Добавление 62: Правила № 63

Поправки серии 03 - Дата вступления в силу: 8 марта 1999 года

**ЕДИНООБРАЗНЫЕ ПРЕДПИСАНИЯ, КАСАЮЩИЕСЯ ОФИЦИАЛЬНОГО УТВЕРЖДЕНИЯ
ДВУХКОЛЕСНЫХ МОПЕДОВ В СВЯЗИ С ПРОИЗВОДИМЫМ ИМИ ШУМОМ**

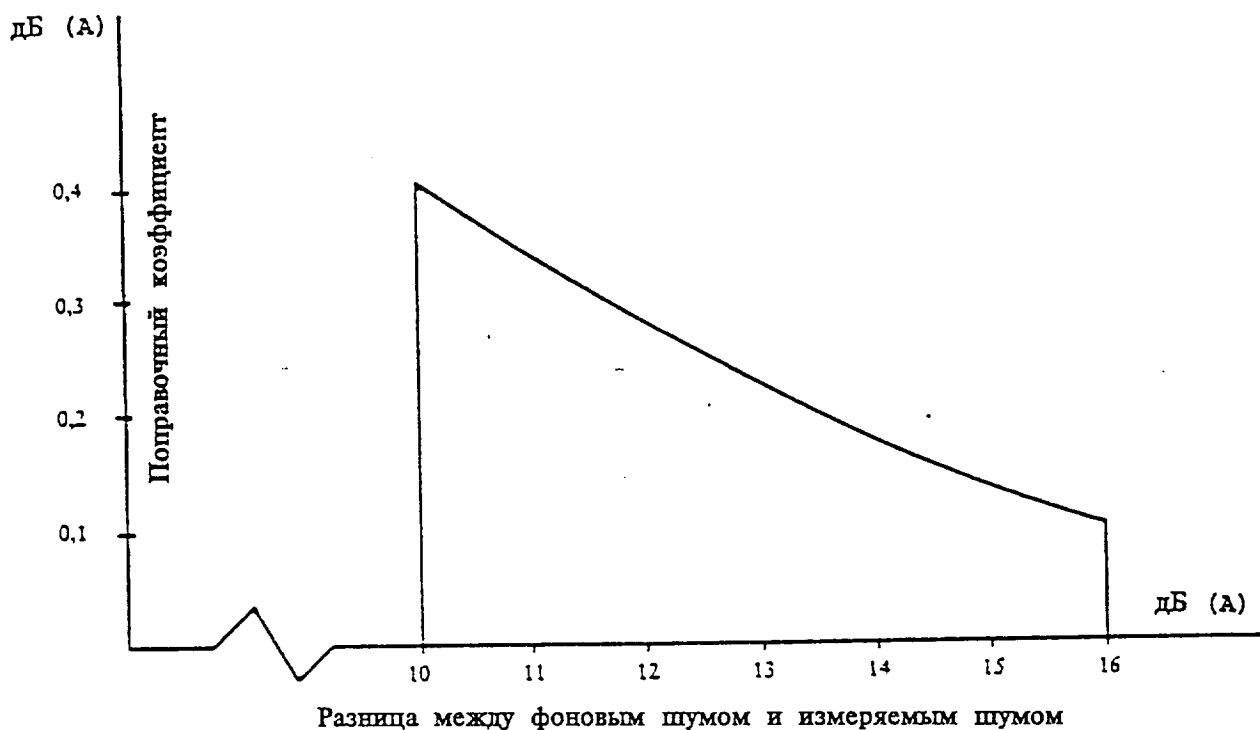
Пункт 2.1.3 изменить следующим образом:

Для целей измерений уровень шума, соответствующий кривой А, от источников звука на испытываемом транспортном средстве, а также уровень шума воздействия ветра должны быть по меньшей мере на 10 дБ (А) ниже уровня шума, производимого транспортным средством. В случае использования соответствующего ветрозащитного экрана следует учитывать его влияние на чувствительность и на характеристики направленности микрофона.

Если разница между уровнями фонового шума и измеренного шума составляет от 10 до 16 дБ (А), то из значения, полученного при помощи шумомера, вычитается соответствующая величина согласно приводимой ниже диаграмме:

Рис. 3

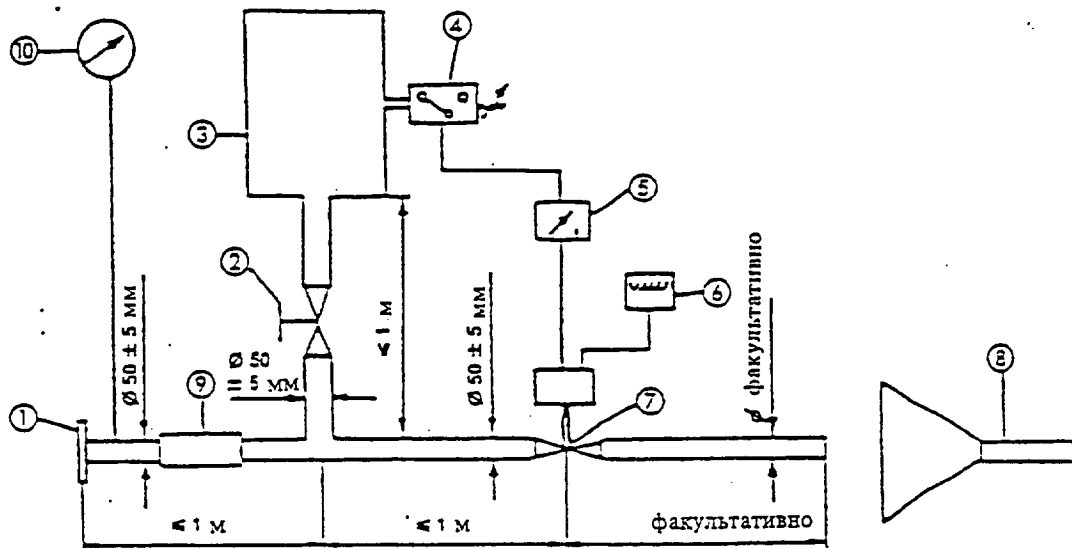
Включить следующий новый рис. 3:

"ИСПЫТАТЕЛЬНОЕ УСТРОЙСТВО ДЛЯ КОНДИЦИОНИРОВАНИЯ МЕТОДОМ ПУЛЬСАЦИИ

- Испытательное оборудование, подробная схема которого приведена на рис. 3, устанавливается на выходе системы выпуска. Допускается использование любого другого оборудования, обеспечивающего получение эквивалентных результатов.

1. Впускной фланец или патрубок для подсоединения к задней части испытываемой системы выпуска
2. Регулирующий клапан с ручным управлением
3. Компенсационная емкость с максимальным объемом 40 л, время заполнения которой составляет не менее 1 секунды
4. Реле давления с рабочим интервалом 0,05-2,5 бара

5. Реле времени
6. Счетчик импульсов
7. Клапан быстрого действия, например выпускной пневматический клапан диаметром 60 мм, приводимый в действие пневматическим цилиндром с выходной мощностью 120 Н при давлении 4 бара. Время срабатывания как при открытии, так и при закрытии не должно превышать 0,5 секунды
8. Отвод для выхлопа газа
9. Гибкая трубка
10. Манометр"

Рис. 1: Минимальные требования в отношении зоны с испытательным покрытием. Затемненная часть называется "испытательной зоной".

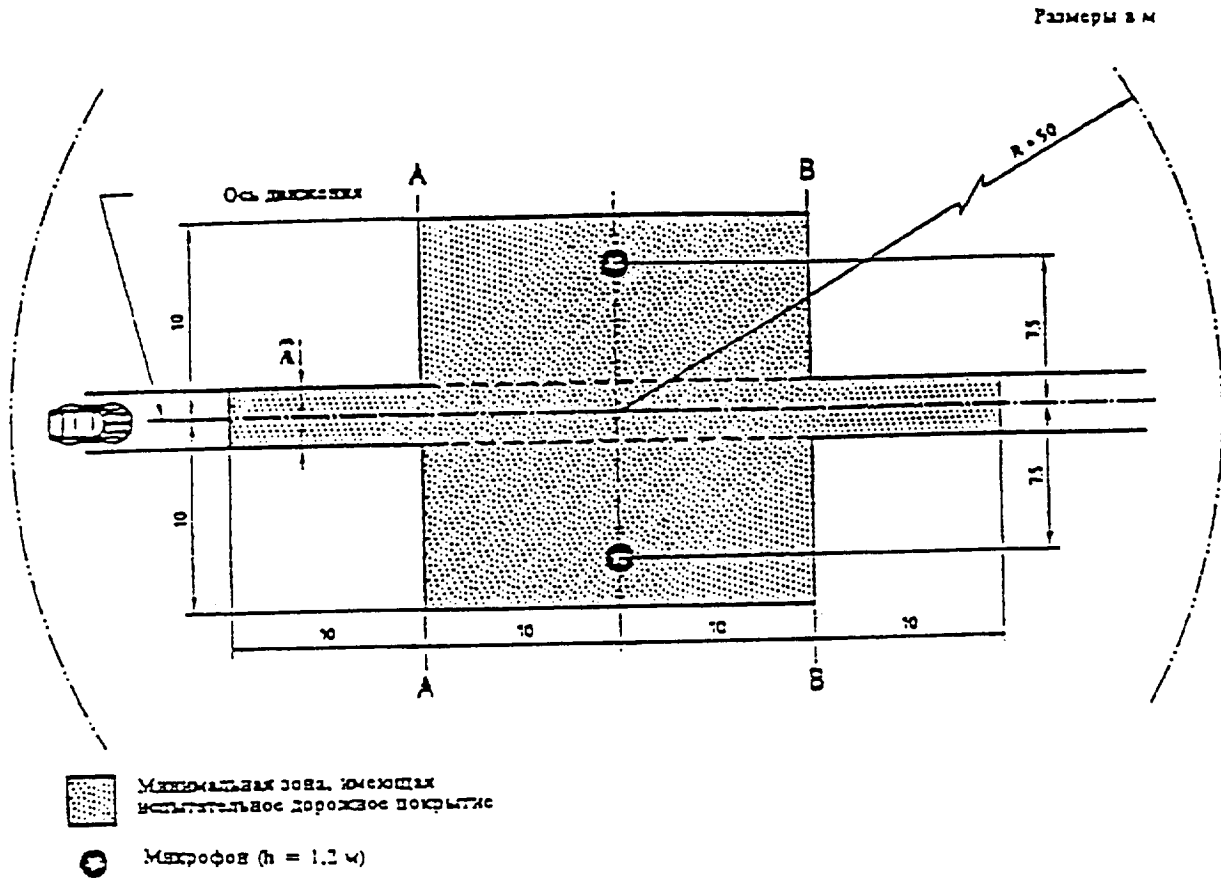
Включить следующее новое приложение 5:

При проектировании испытательной площадки важно обеспечить, чтобы, по крайней мере, зона, пересекаемая транспортными средствами, движущимися по испытательному участку, была покрыта оговоренным испытательным материалом и имела надлежащий запас по ширине для обеспечения безопасности и удобства вождения. Для этого необходимо, чтобы ширина площадки составляла не менее 3 м и чтобы по длине она выходила за линии AA и BB, по крайней мере, на 10 м с каждой стороны. На рис. 1 приведен план надлежащей испытательной площадки и показана минимальная зона, которая должна иметь покрытие из испытательного материала, уложенное и укатанное механизированным способом. В соответствии с пунктом 3.1.1.1 приложения 3 измерения должны производиться с каждой стороны транспортного средства. Они могут производиться либо в двух точках расположения микрофонов (по одной с каждой стороны трека) при движении транспортного средства в одном направлении, либо при помощи микрофона, расположенного лишь с одной стороны трека, но с последовательным движением транспортного средства в обоих направлениях. Если используется первый метод, то к покрытию той стороны трека, где не устанавливается микрофон, никаких требований не предъявляется.

ПРИМЕЧАНИЕ - В данном радиусе не должно быть крупных звукоотражающих объектов.
